**Avis délibéré de l’Autorité environnementale
sur l’extension de la station d’épuration (STEP)
de Perros-Guirec (22)**

n°Ae : 2019-50

Avis délibéré n° 2019-50 adopté lors de la séance du 24 juillet 2019

Figure 5 : dysfonctionnements hydrauliques actuel du système épuratoire (source : dossier)

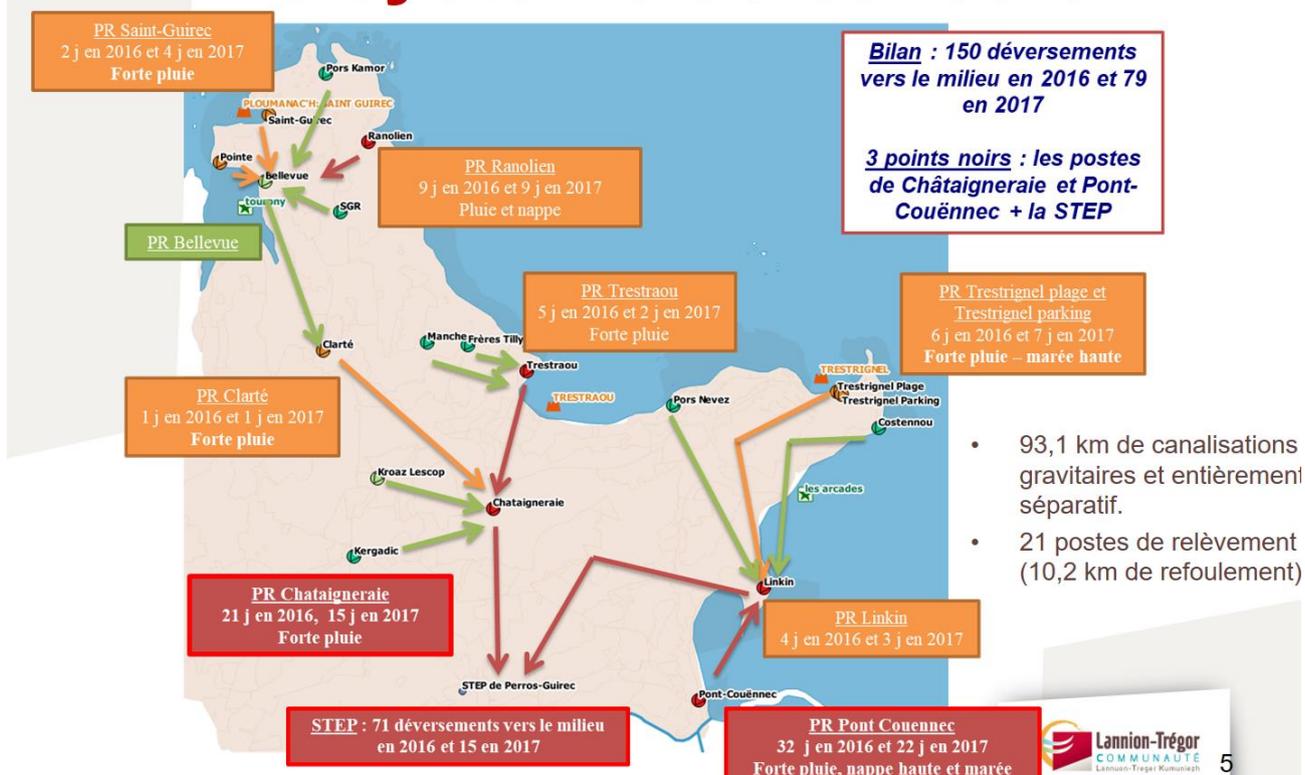
Le dossier fait état de dysfonctionnements qui génèrent une fréquence et un volume excessifs de déversements dans le milieu naturel le long du réseau et à la station. Les déversements constatés proviennent principalement de la station et des postes de refoulement de la Châtaigneraie et de Pont-Couënnec (voir figure 5).

Figure 6 : Implantation des nouveaux ouvrages de la station d'épuration (source : dossier)

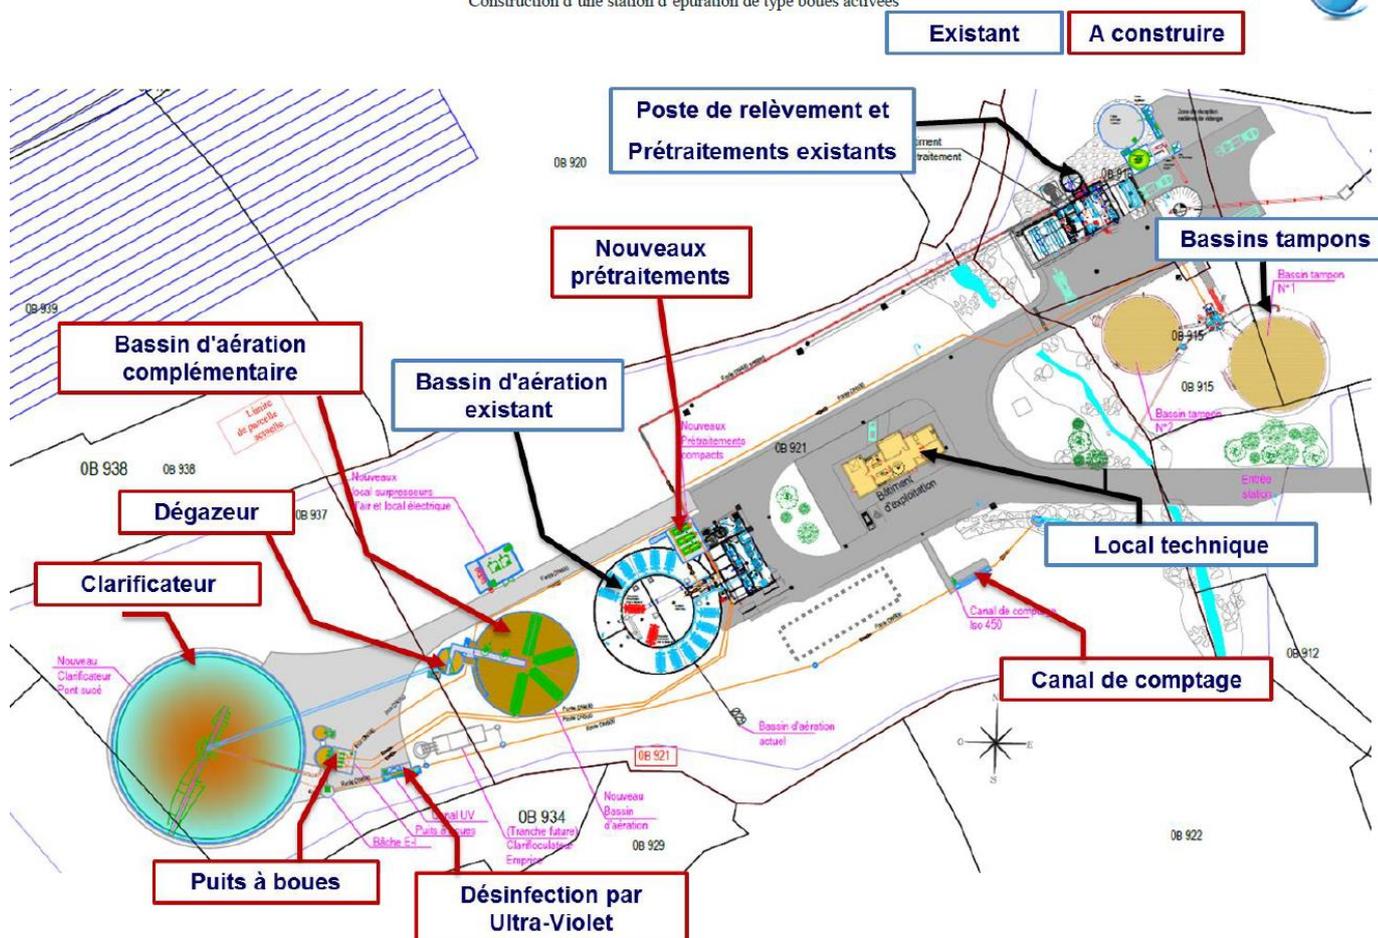
La partie de l'étude d'impact où le projet est présenté mentionne qu'un emplacement a été réservé pour permettre d'ajouter un traitement tertiaire de type clarifloculation¹⁷. Le dossier précise à ce sujet : « *Si les objectifs en termes de volumes journaliers en entrée de STEP n'étaient pas respectés,*

Or l'ensemble du dossier est bâti sur un dimensionnement de la station pour un fonctionnement normal à 12 000 m³/j. Cette mention, avec la possibilité d'une variante supplémentaire dont les conditions et modalités de mise en place ne sont pas exposées, laisse entendre que le projet pourrait à nouveau ne pas être correctement dimensionné. L'Ae souligne que l'étude d'impact présente pourtant une mesure d'évitement et de réduction des impacts de la station : *« la restructuration du traitement et renforcement hydraulique permettra de traiter jusqu'à 850 m³/h et 12 000 m³/j ce qui permettra de réduire et de tendre vers l'absence de by-pass au milieu naturel. »*

L'Ae recommande au pétitionnaire de s'engager sans ambiguïté sur le dimensionnement des installations prévues, et le cas échéant de reprendre l'étude d'impact pour évaluer les incidences liées à la mise en place d'un clarifloculateur ou de tout autre traitement tertiaire supplémentaire.

Figure 7 : présentation des contraintes liées au sol pour les nouvelles installations (source : dossier)

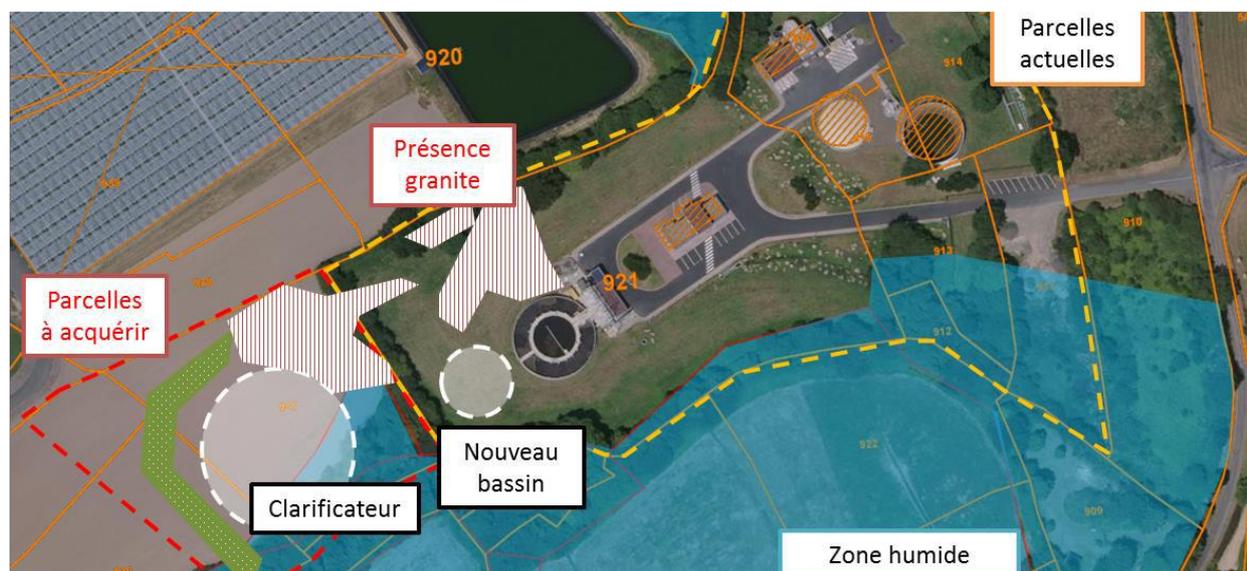
Le choix d'implantation du nouveau clarificateur (44 m de diamètre) conduit le pétitionnaire à arbitrer entre une zone de présence de granite, une haie et une zone humide, pour retenir une implantation empiétant en partie sur cette dernière.

Selon le dossier, l'implantation sur la zone comportant du granite induirait un surcoût de 200 000 €, sans que cette affirmation soit suffisamment étayée (le dossier évoque des difficultés structurelles à construire sur du granite).

L'Ae recommande de présenter de manière plus précise la nature des contraintes liées aux trois obstacles (haie, granite, zone humide) et les raisons, notamment environnementales, du choix effectué concernant l'implantation du nouveau clarificateur.
